Variante 1: Bausumme ca. 682.382 Euro * (Brutto)

Maximale Variante mit Einsparungsmöglichkeiten in Rot zeichnerisch dargestellt und erläutert, ursprüngliche Summe 734.789 Euro (netto)

VORENTWURF
 Planinhalt: Lageplan und Schnitt
 Projekt: Wohnbebauung Neufahrn Süd - öffentlicher Grünzug
 Ort: Neufahrn
 Bauherr: Gemeinde Neufahrn
 Bahnhofstr. 32, 85375 Neufahrn

Datum:	12.04.2018	Maßstab:	1:500, 1:50
Projekt-Nr.:	2401	Blatt-Nr.:	GNS-VE-LP-001-B-V
Gezeichnet:	SH	Blattgröße:	1000x620mm
Geprüft:		Dateiname:	GNS-VE-LP-001-B-V_Lageplan
Anderung:		Bearbeitet:	
		Datum:	
		Index:	
Spielplatz verschoben, 2x Birkenhain ohne Kies	SH	02.05.2018	B
Unterschrift Landschaftsarchitekt		Unterschrift Bauherr

Lageplan - Maßstab 1:500

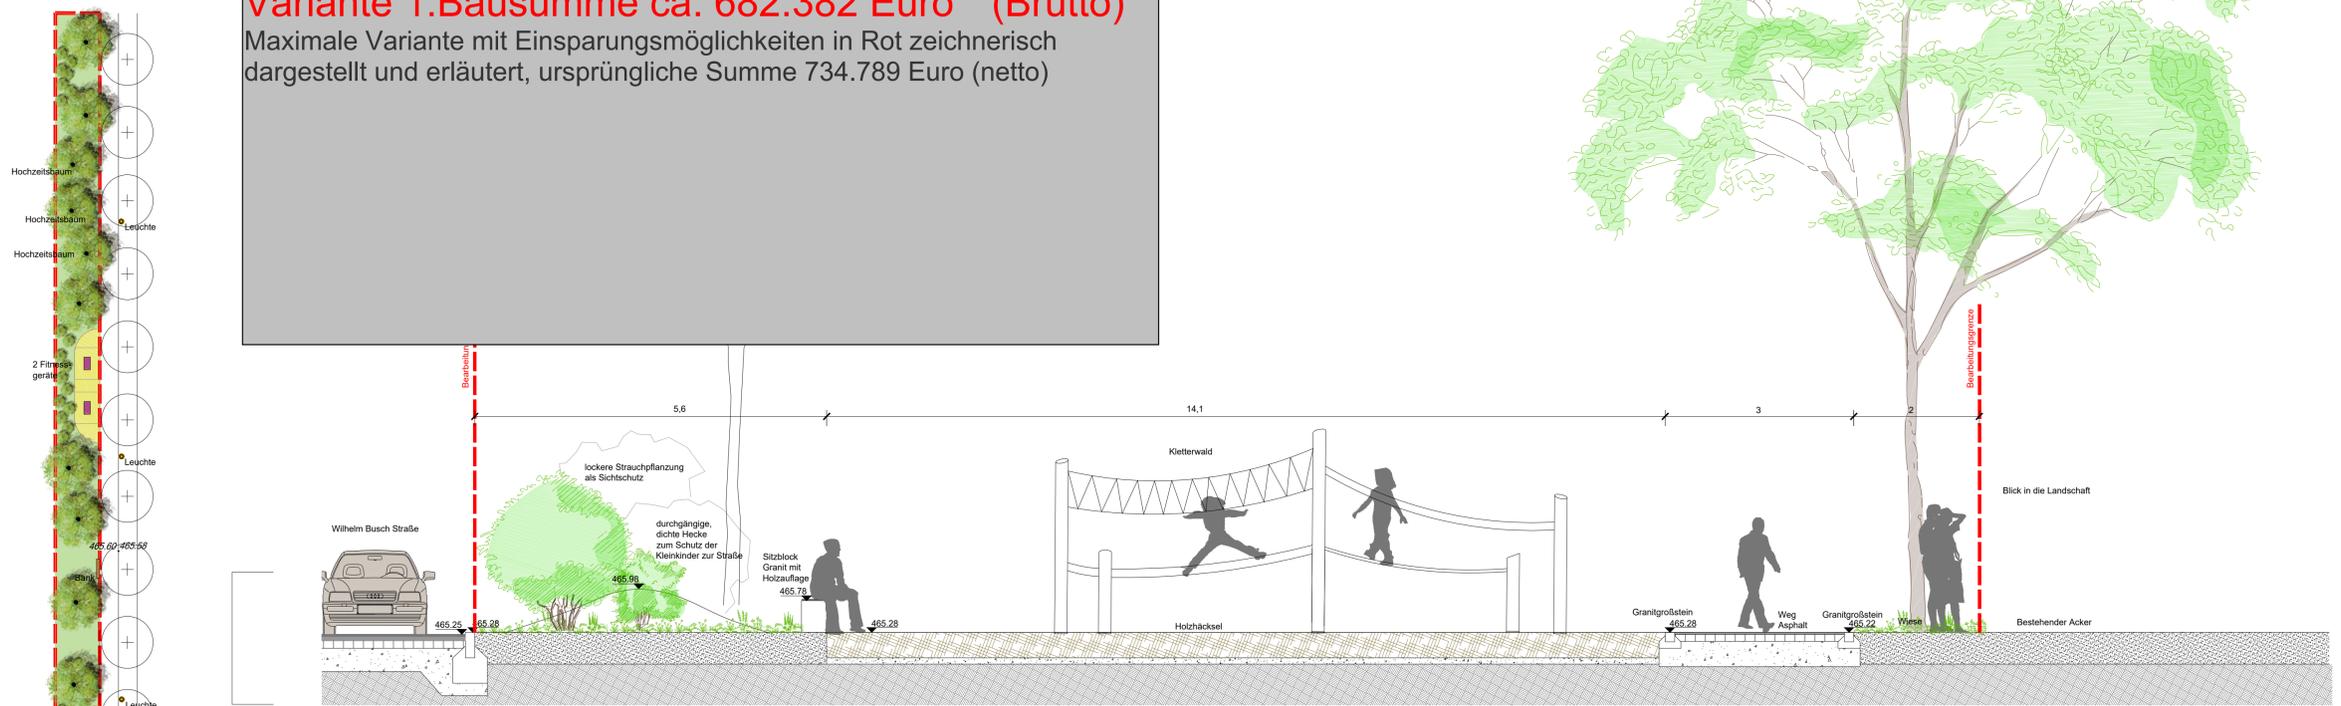
Reduzierung Fitnessgeräte
 Einsparung: ca 13.090 Euro (Pfad später ggf. erweiterbar)

Bepflanzung: Staudenbeete sowie Frühjahrsblüher entfallen auf der kompletten Fläche. Durch die vorgesehene Wieseneinsaat Blühaspekt dennoch gegeben. Anschließender Pflegeaufwand kann so auch verringert werden.
 Einsparung: ca 11.115 Euro

Einbau einer wassergebundenen Wegedecke anstelle eines Asphaltbelages (Randeinfassung bleibt aus Unterhaltungsgründen bestehen)
 Einsparung ca. 7.497 Euro

Verzicht Infobox Echinger Lohe
 Einsparung: ca 1.785 Euro

Verzicht auf Liegen
 Einsparung: ca 11.067 Euro (Materialkosten)

Reduzierung der Sitzbänke von 6 auf 3
 Einsparung: ca 7.854 Euro (Materialkosten)
